Projet n° : APC : 1415-10

Projet : Centre Opérationnel – Remplacement de ponceau et travaux préparatoires

FIN DE L'ADDENDA No. 1

| No. du dessin | C01 | No. de la feuille |

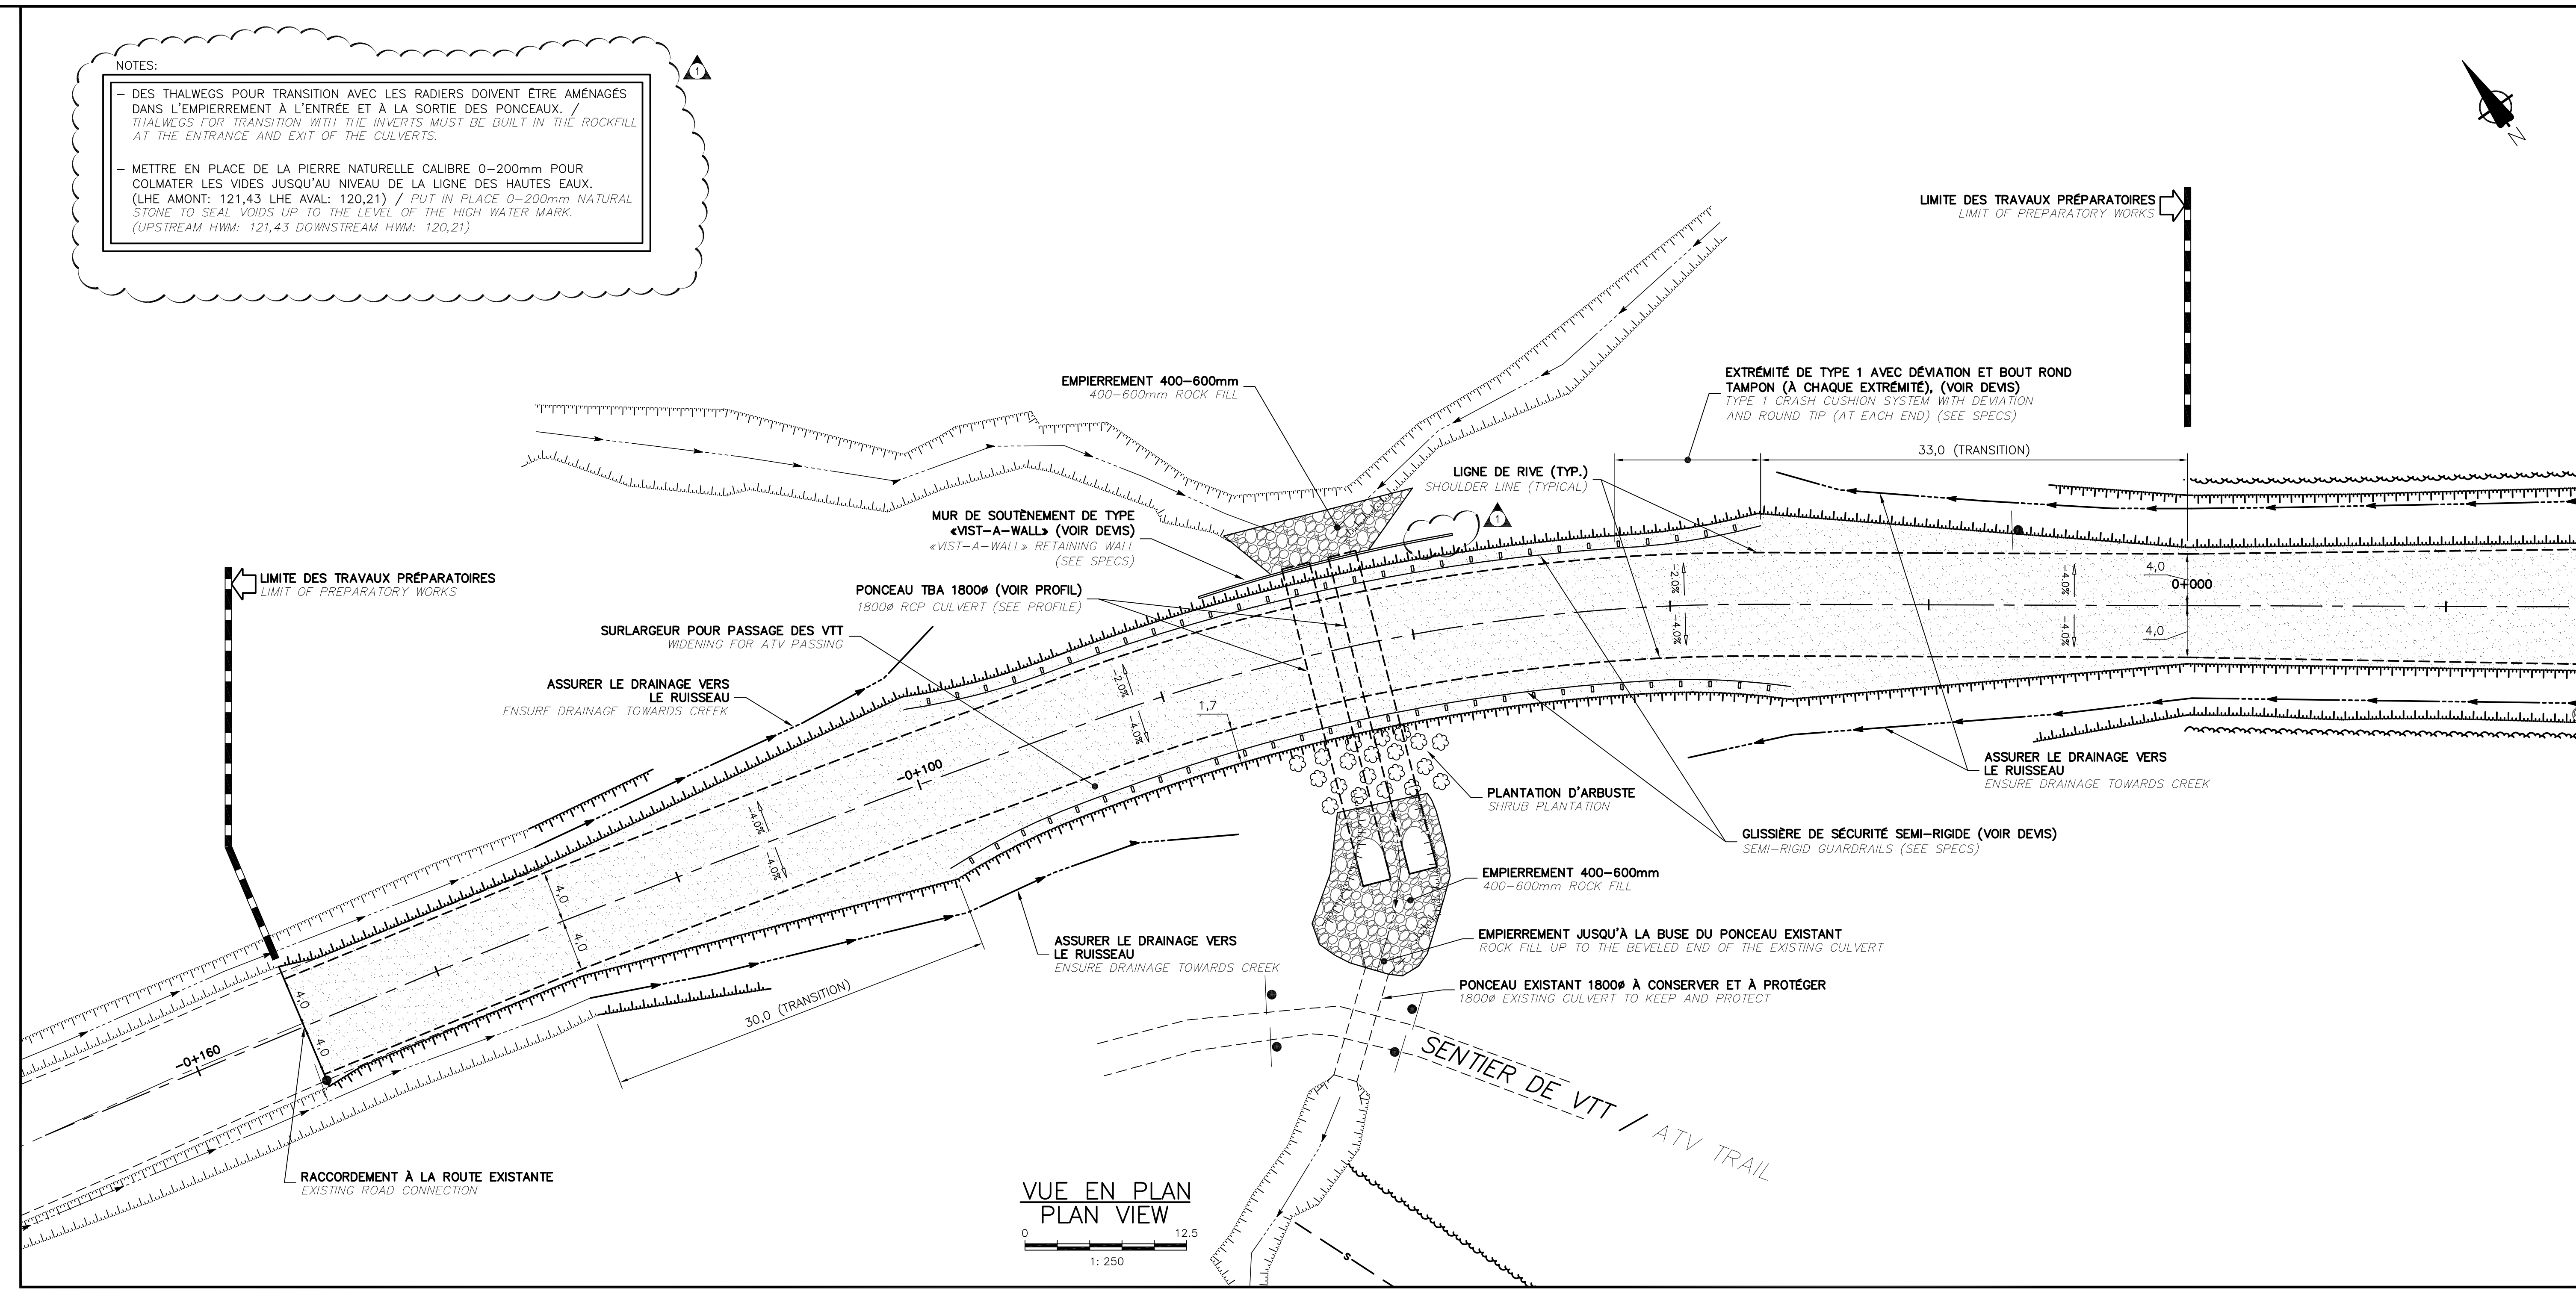
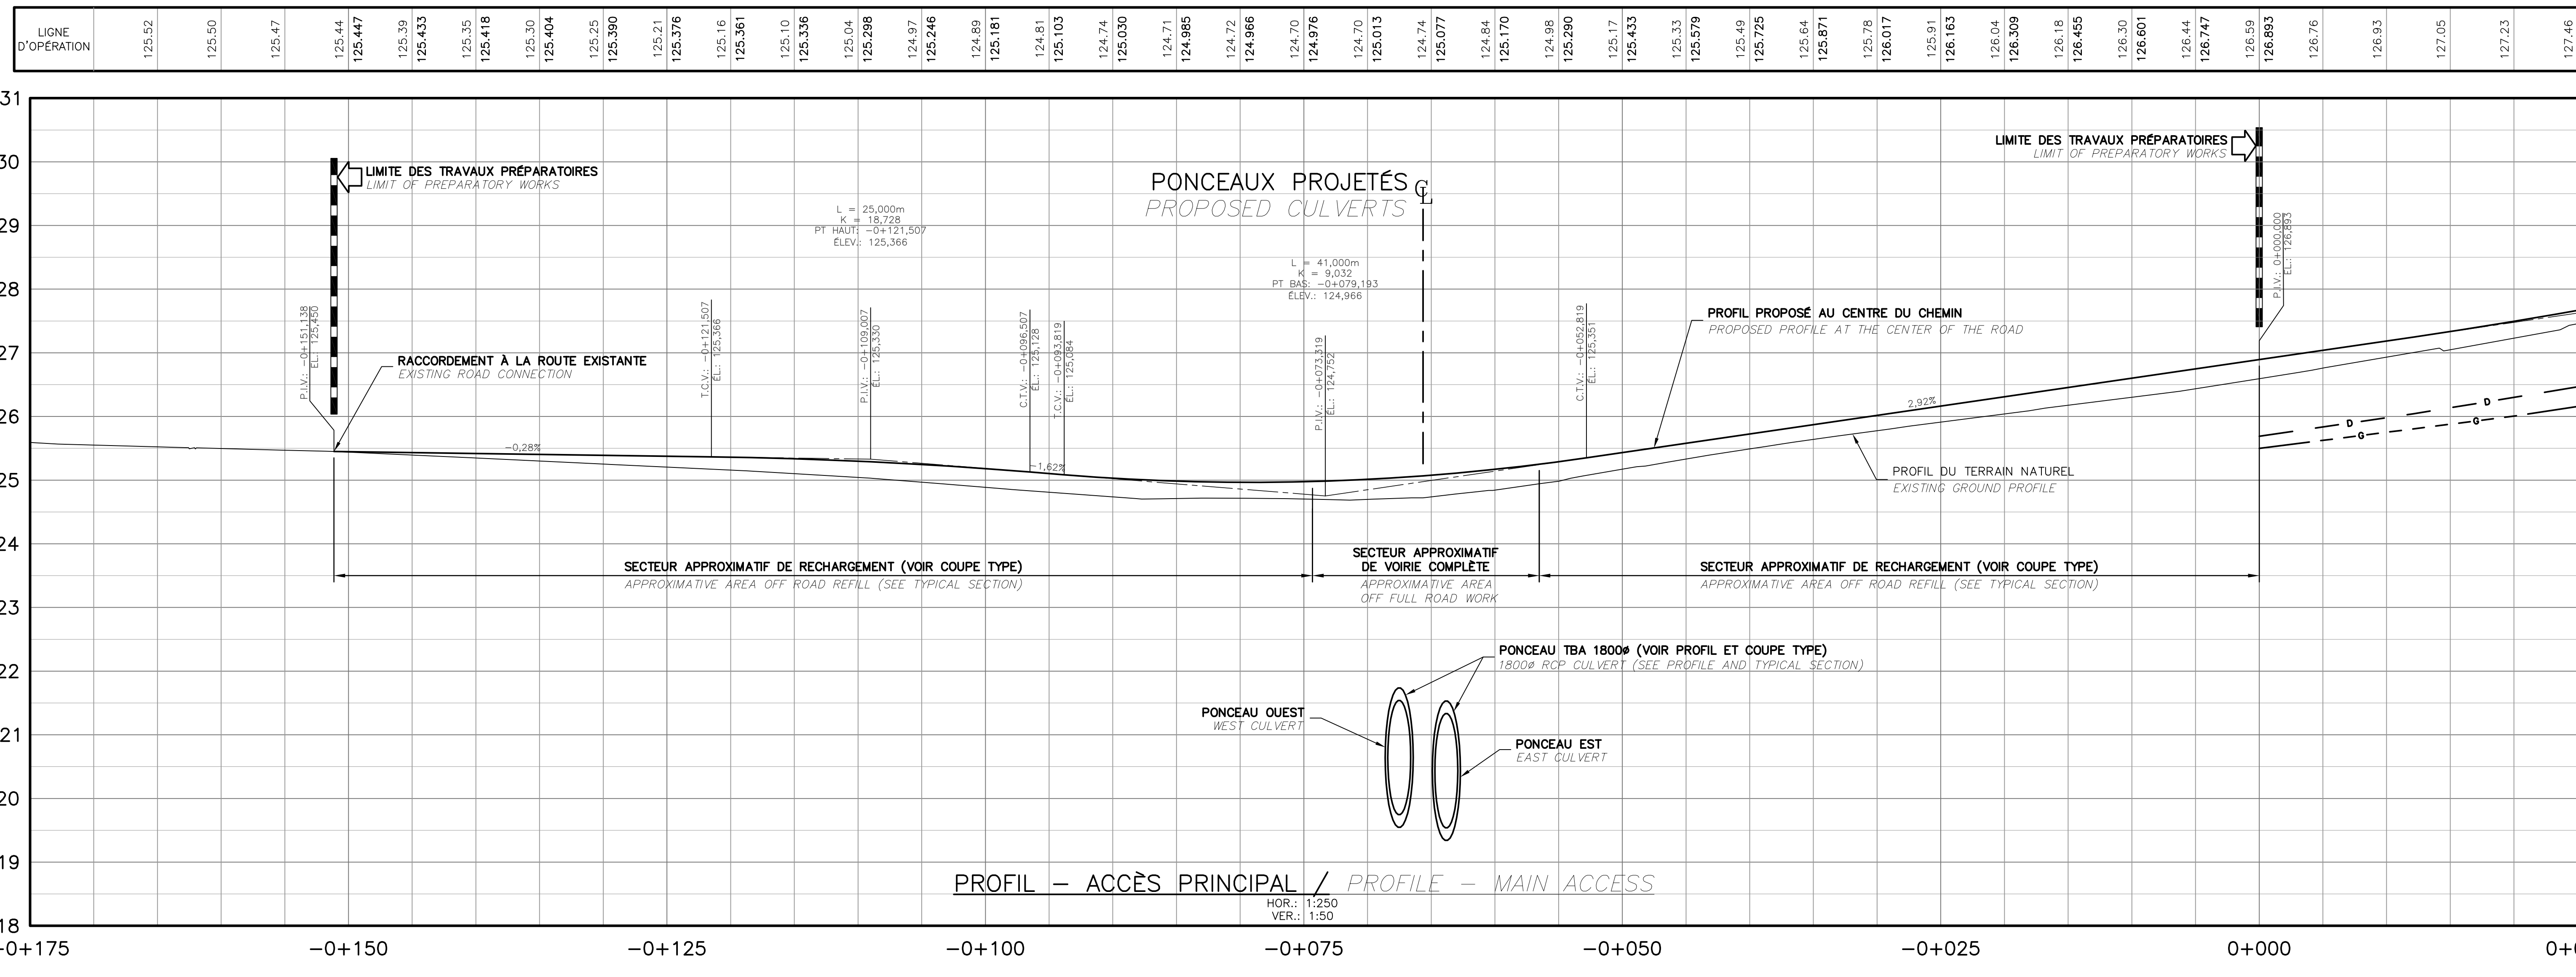
- C-01 Voir ci-joint, prolongement du mur Vist-a-Wall sur une distance de 2.8m.
- C-01 Voir ci-joint, ajout de notes concernant l'empierrement.
- C-02 Voir ci-joint, sur la vue en profil, changement de l'épaisseur de l'empierrement.
- C-02 Voir ci-joint, ajout de notes concernant l'empierrement.
- C-02 Voir ci-joint, sur la vue en profil, ajout d'un mur parafouille en béton du côté amont des nouveaux ponceaux.
- C-02 Voir ci-joint, ajout de la vue en élévation en amont des ponceaux.
- C-02 Voir ci-joint, précisions sur l'enfouissement des ponceaux.

- DES THALWEGS POUR TRANSITION AVEC LES RADIERES DOIVENT ÊTRE AMÉNAGÉS DANS L'EMPIERREMENT À L'ENTRÉE ET À LA SORTIE DES PONCEAUX.
THALWEGS FOR TRANSITION WITH THE INVERTS MUST BE BUILT IN THE ROCKFILL AT THE ENTRANCE AND EXIT OF THE CULVERTS.

- METTRE EN PLACE DE LA PIERRE NATURELLE CAIBRE 0-200mm POUR COLMATER LES VIDES JUSQU'AU NIVEAU DE LA LIGNE DES HAUTES EAUX.
(LIGNE AMONT: 121,43 LIGNE AVANT: 120,21) / PUT IN PLACE 0-200mm NATURAL STONE TO SEAL VOIDS UP TO THE LEVEL OF THE HIGH WATER MARK.
(UPSTREAM HWM: 121,43 DOWNSTREAM HWM: 120,21)
